C I R C U L A R N ° 2

I N V I T A C I Ó N A C O T I Z A R N ° 5 0 0 0 0 4 1 6 6

SERVICIO DE ESTABILIZACIÓN DE SUELOS ESTACIÓN OCONI

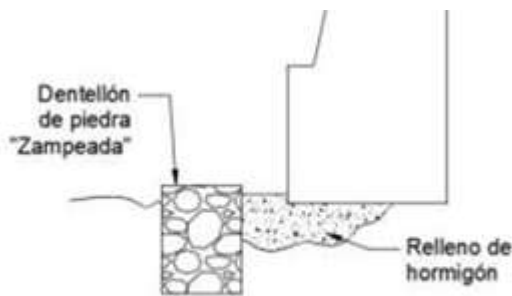
3. En la fotografía se puede apreciar la separación entre muros, considerando las lluvias y el caudal que presenta el río, se debe sellar estas separaciones y así evitar que ingrese agua, lo cual podría ocasionar erosiones y hundimientos en el talud posteriormente. Favor indicar si se puede realizar esta actividad con el ítem de hormigón.

Respuesta. - La actividad mencionada está ya contemplada los puntos

**7.1.1
7.1.2
7.1.3
7.1.5**

Sin embargo, no se debe contemplar el sello entre bloques, que originalmente delimitan etapas constructivas.

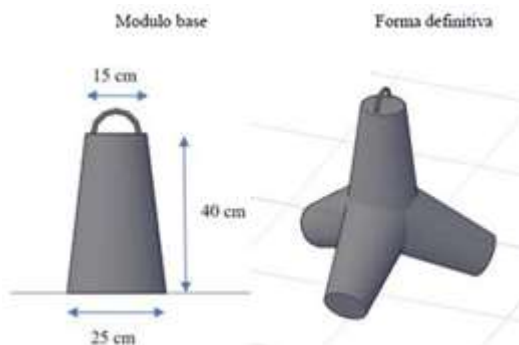
4. En el ítem "4.2 Viga zampada", se requiere dimensiones de la sección del dentellón, así como la longitud a lo largo de los defensivos ($L = 23\text{m}??$). Favor de confirmar también el volumen de 6 m^3 .

Colocar las dimensiones del muro en esta vista en corte

5. Para la fabricación de los rompe olas, ¿estos se utilizará armadura de refuerzo??? Considerando que estará sometidos a impactos por el material que arrastra el río. En caso de ser positivo favor de indicar que medida será utilizado.

Respuesta. - La geometría puede cambiar según el uso ej: 0.3 m (ancho) x 0.3m (alto) o 0.3 m (ancho) x 0.4m (alto), lo importante es mantener el volumen presupuestado para la longitud que se obtenga.

Respuestas. - el Fierro corrugado de 8mm del izaje, es el mismo que debe actuar como centro de armadura de la estructura.

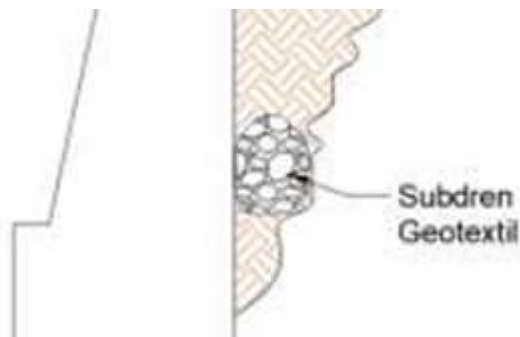
6. En la planilla de cotización el ítem “6.2 Barbacanas (Subdren Geotextil)”, indica 23 piezas, pero analizando en campo, y considerando el relleno será realizado con suelo cemento en la parte de atrás, el subdren podría ser colocado en posición longitudinal, paralelo al muro de contención, sugiero sea de una sección de 40cm x 40cm, con un tubo de PVC perforado, con grava gruesa y geotextil de 200 gr. Favor confirmar sección, características y longitud del subdren.

Respuesta. - Conforme, 40cm x 40cm, con un tubo de PVC perforado, con grava gruesa y geotextil de 200 gr

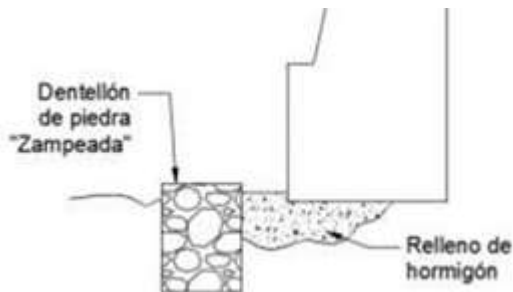
8. Para el ítem “1.3 Provisión y colocado de Suelo Cemento”, favor indicar la dosificación a utilizar en la actividad (la cantidad de cemento). También se debería revisar en la planilla de cotización la cantidad de este ítem, ya que 25 m3 no serán suficientes.

Respuesta. - debido a que ya conocen las particularidades del terreno, la función que debe cumplir, y las características propias del proyecto, el contratista definirá la mejor opción de dosificación de suelo cemento, para ese fin. Se contemplará solo los m3 especificados en la planilla,
